H24-D1-2 深度31.44~31.46m 明瞭なせん断構造・変形構造の有無 (No.93) の変更

H24-D1-4 深度10.91~10.93m 最新活動面の深度 (No.94) の修正

第833回審査会合
机上配布資料2
敦賀発電所2号炉 敷地の地形、地質・地質構造について
参考資料2 性状一覧表
参考2-34頁

H24-D1-4 深度52.97~53.46m 最新活動面を示す矢印の位置 (No.95) の修正

明瞭なせん断構造・変形構造の有無 (H24-D1-2 深度31.44~31.46m)

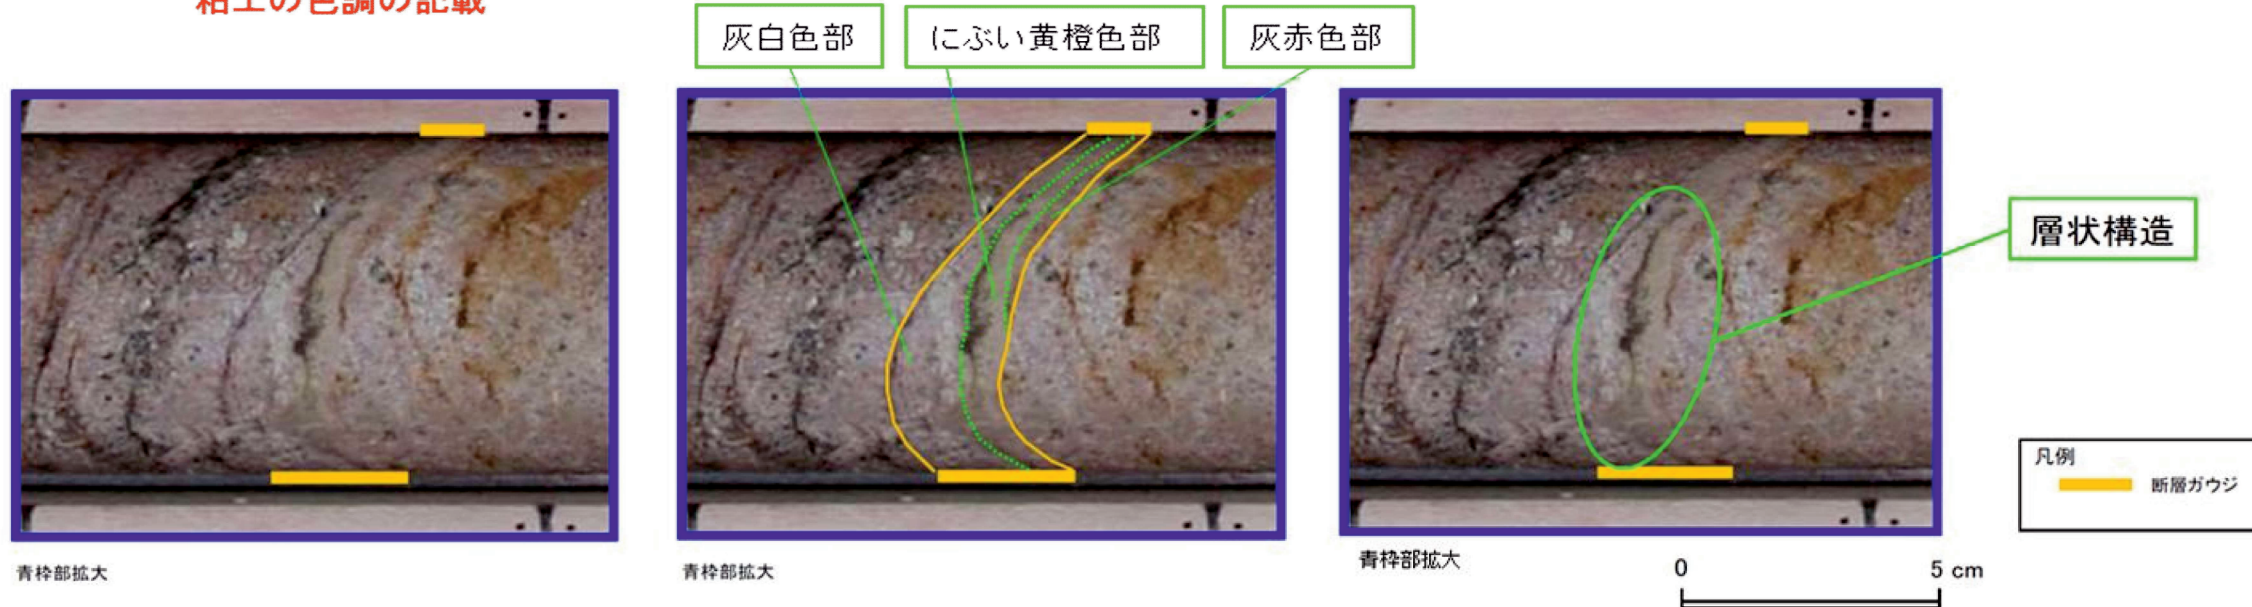
- 従前提示していたデータでは性状一覧表に明瞭なせん断構造・変形構造の有無を「無」と記載していたが、以下のことから、明瞭なせん断構造・変形構造の有無を「無」から「有」に変更した。
- 当初のコア観察において、粘土状部の色調を灰白色～にぶい黄橙色～灰赤色と記載している。コアの再観察の結果においても、最新活動面に沿った断層ガウジには灰白色、にぶい黄橙色、灰赤色の層状構造が認められることから、明瞭なせん断構造・変形構造は「有」である。
- 従前提示していたデータで明瞭なせん断構造・変形構造を「無」としていたのは、誤認であると推定される。

• 最新活動面に沿った断層ガウジには灰白色、にぶい黄橙色、灰赤色の層状構造が認められることから、明瞭なせん断構造・変形構造は「有」とした。

第7.4.4.310図(3) 破碎部性状 H24-D1-4 深度10.91~10.93m (変位センス, 薄片観察による断層岩区分(1/2))

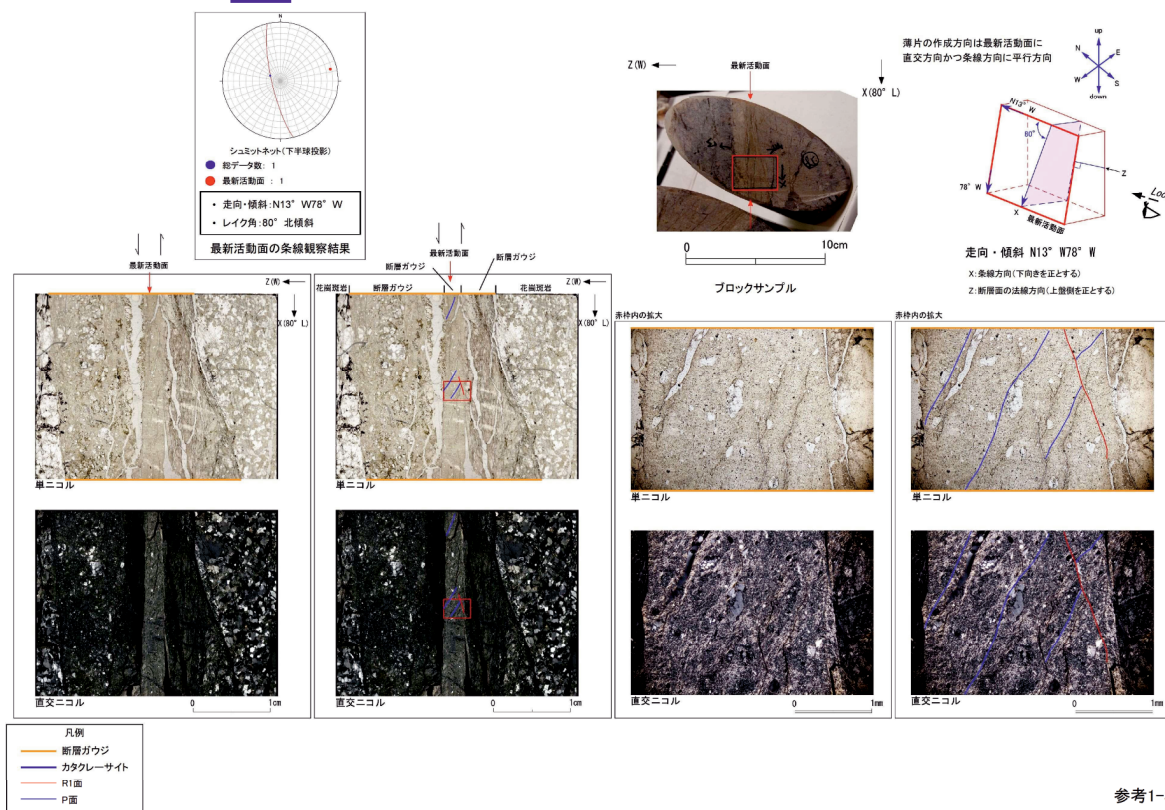
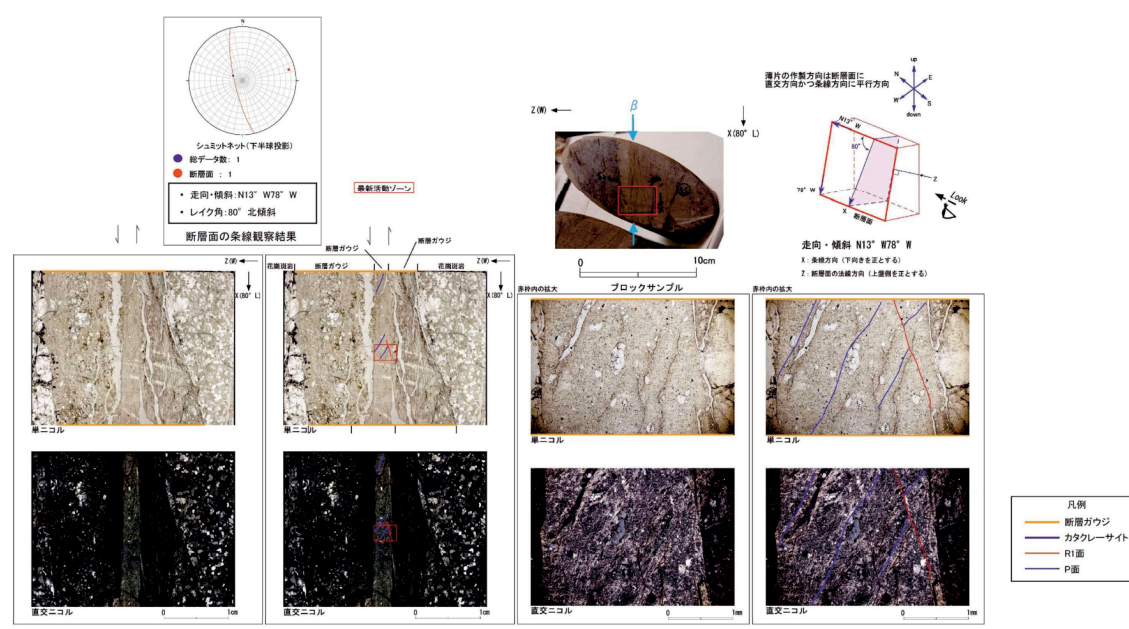
H24-D1-4 深度10.91~10.93m 最新活動面の深度 (No.94) の修正

No.94
10.91 m

No.94
(フォーム見直しにより数値の記載なし)
